**Parecer Único de Licenciamento Ambiental Simplificado (LAS) nº 563/2025**

<b>PROCESSO SLA Nº:</b> 563/2025	<b>SITUAÇÃO:</b> Sugestão pelo Indeferimento
----------------------------------	--

<b>EMPREENDEDOR:</b>	BRANCO FORTE COMERCIO DE MINERIOS LTDA	<b>CNPJ:</b>	32.887.029/0006-38
<b>EMPREENDIMENTO:</b>	BRANCO FORTE COMERCIO DE MINERIOS LTDA	<b>CNPJ:</b>	32.887.029/0006-38
<b>MUNICÍPIO:</b>	Bambuí	<b>ZONA:</b>	Rural

## Parecer Técnico de Licença Ambiental Simplificada (RAS) nº 563/2025

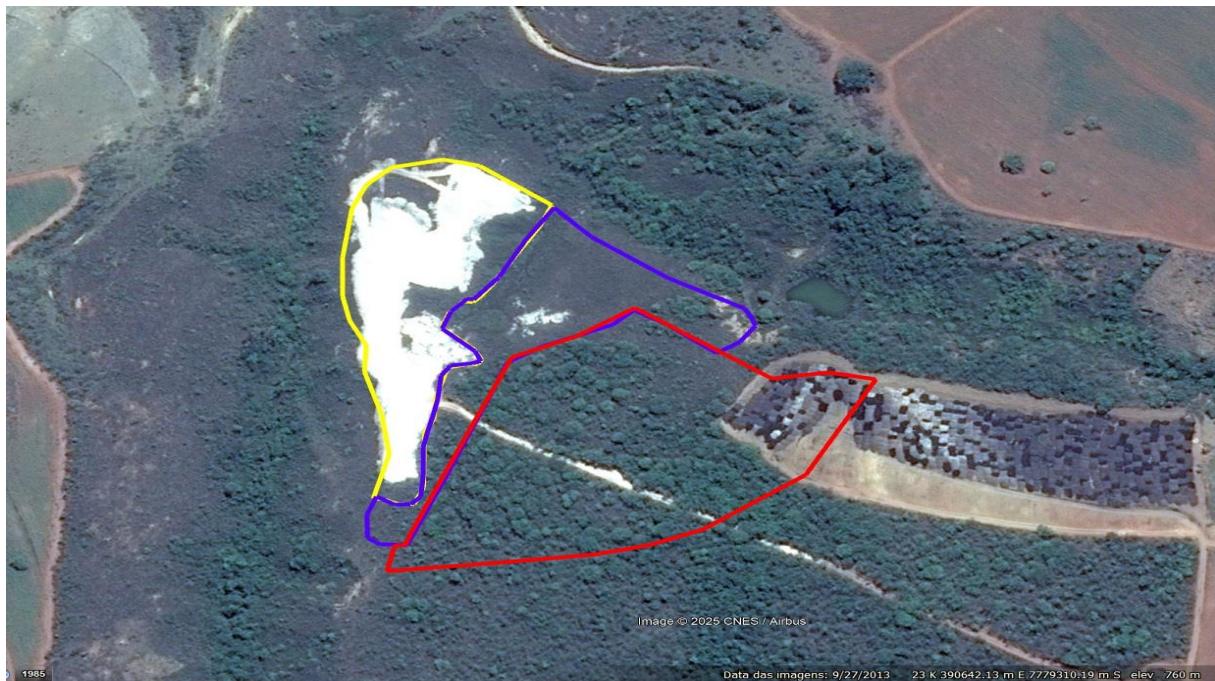
Diante da situação foi solicitado apresentação do projeto com memorial descritivo e de cálculo do sistema de tratamento com ART do autor e cálculos compatíveis com os números de funcionários e volume de efluente do empreendimento e atestar que o sistema dimensionado será suficiente para o tratamento. Foi apresentado o mesmo projeto, memoriais descritivo e de cálculo apresentados para licença simplificada vigente. Os valores apresentados são para uma quantidade de contribuição de 3 pessoas, a licença atual já informa uma quantidade de funcionários maior no total de 6 pessoas e ainda ampliação considera um total de 8 pessoas.

Área antes da supressão na área de lavra.(Polígono em Vermelho: área de ampliação Polígono Azul e Amarelo áreas das DAIAs para licença vigente)

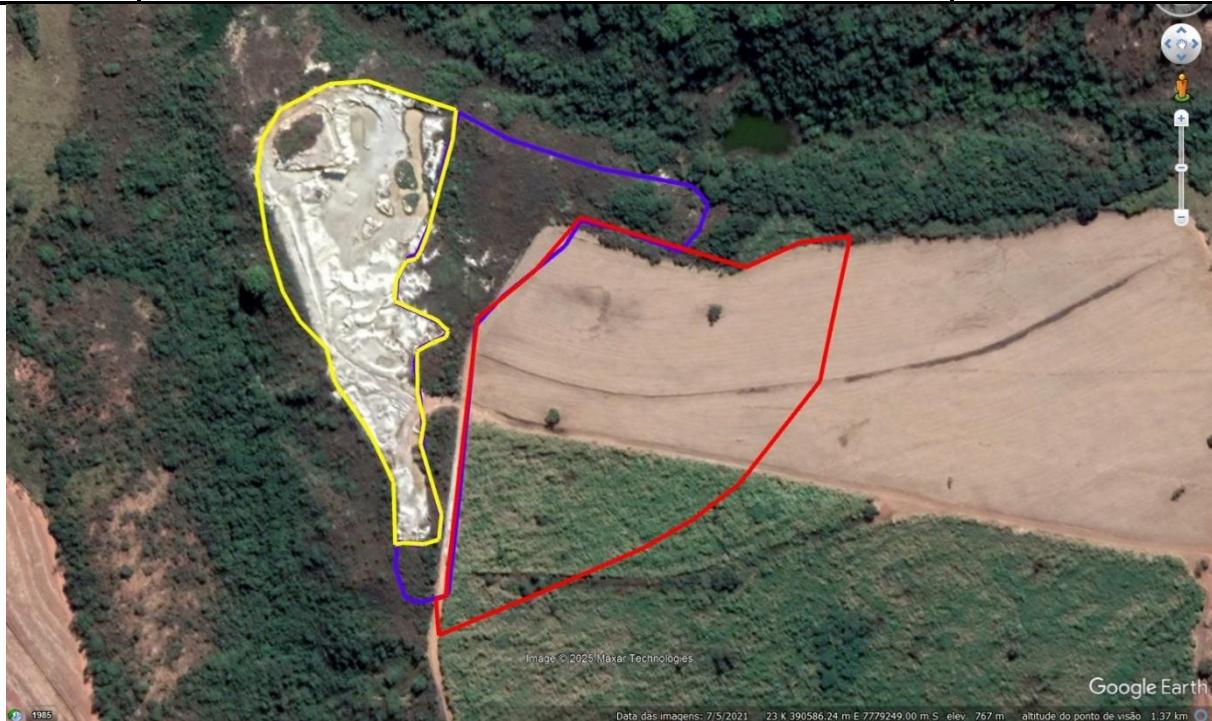
Na área onde se pretende realizar a ampliação do empreendimento foi identificado com o auxílio de imagens de satélite a supressão de vegetação. Foi questionado via IC a regularização dessa intervenção ocorrida. Foi apresentado o DAIA - Documento Autorizativo para Intervenção Ambiental nº 0028058-D emitido pelo Instituto Estadual de Florestas (IEF) emitido em 28/04/2014 e com validade até 28/04/2016 para uma área total de 34,3685 há, na época a destinação do uso da área seria para Agricultura.

Nessa mesma área onde se pretende instalar a lavra do minério e com o auxílio de imagens de satélite foi detectado a presença de árvores isoladas. Foi questionado sobre a regularidade e autorizações para a supressão dos indivíduos, foi informado em reposta a IC o seguinte: "Informamos que será necessário realizar a identificação das espécies das árvores isoladas apontadas no item e caso se trate de espécies nativas, será solicitada autorização para intervenção junto ao órgão competente. Como se trata de uma ação que demanda trabalho de campo e identificação das espécies, solicitamos prazo de 120 dias para atendimento a este item."

Portanto se confirma que o empreendimento não possui o Ato autorizativo capaz de regularizar a intervenção ambiental, e ainda irá fazer o estudo das espécies para o obter o mesmo junto ao órgão competente, ou seja a formalização do processo foi feita de forma equivocada por parte do empreendimento contrariando os procedimentos da legislação.
